**GENERALNY DYREKTOR  
DRÓG KRAJOWYCH I AUTOSTRAD**  
O.BY.Z-3.4341.83.1.WK.2016

**DECYZJA**

na lokalizację kanalizacji sanitarnej tłocznej  $\phi$  110 PE w pasie drogowym drogi krajowej nr 25 na działkach nr 624/1 i nr 624/2 w miejscowości Płocicz, gmina Kamień Krajeński, na niżej podanych warunkach:

Budowa sieci kanalizacji sanitarnej grawitacyjnej i tłocznej wraz z przyłączami, tłoczniami, przepompowniami i liniami zasilania energetycznego w miejscowości Płocicz, gm. Kamień Krajeński, dz. nr 545, obręb Płocicz 0010, jedn. ewid. 041301\_5 Kamień Krajeński

Załącznik nr 1  
do decyzji nr 20.RR.713.01.88.2016.OE-G  
z dnia 16 listopada 2016 r.

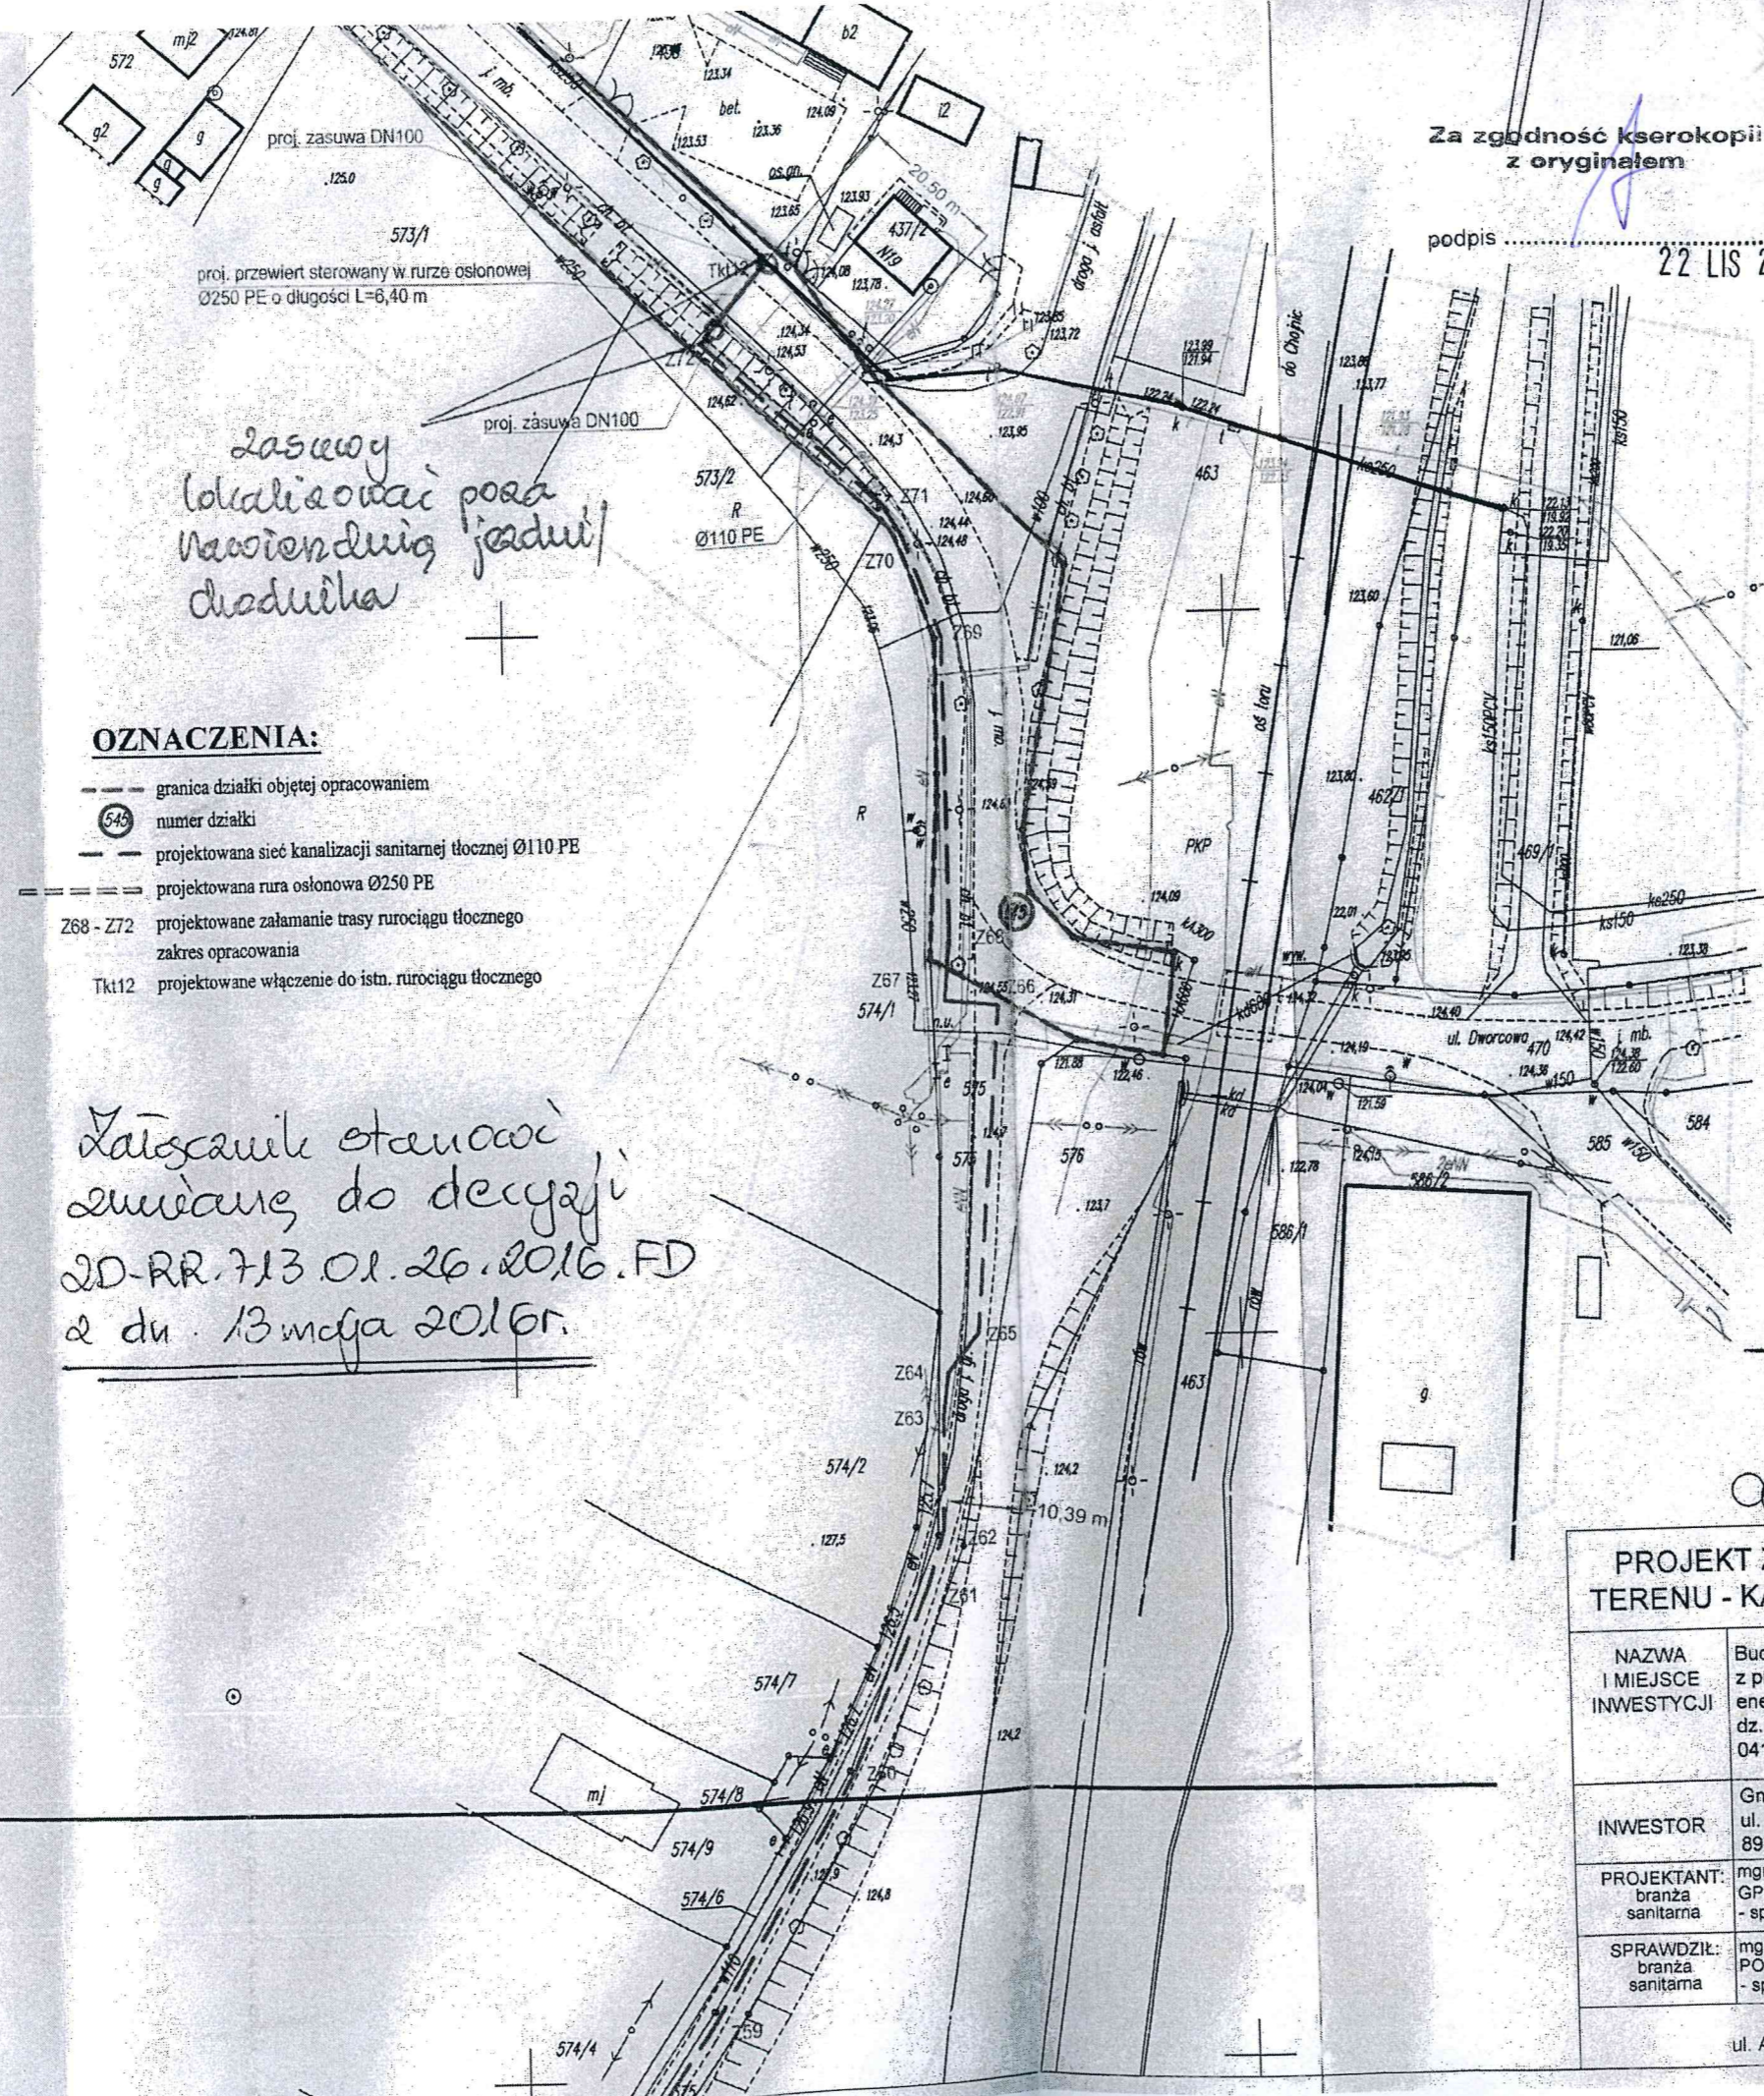
*dotyczącego:* uzgodnienia korekty odcinka trasy sieci kanalizacji sanitarnej, której budowa ma na celu uzbrojenie miejscowości Płocicz, gmina Kamień Krajeński, w zakresie przebiegu w granicach pasa drogowego drogi publicznej kategorii powiatowej nr 1108 C relacji Kamień Krajeński – Trzciany, działka o n-rze ewid. 545, obręb ewid. Kamień Krajeński, na którego pierwotną lokalizację zezwolił dyrektor Zarządu Drogowego w treści decyzji znak ZD-RR.713.01.26.2016.FD z dnia 13.05.2016 r.;
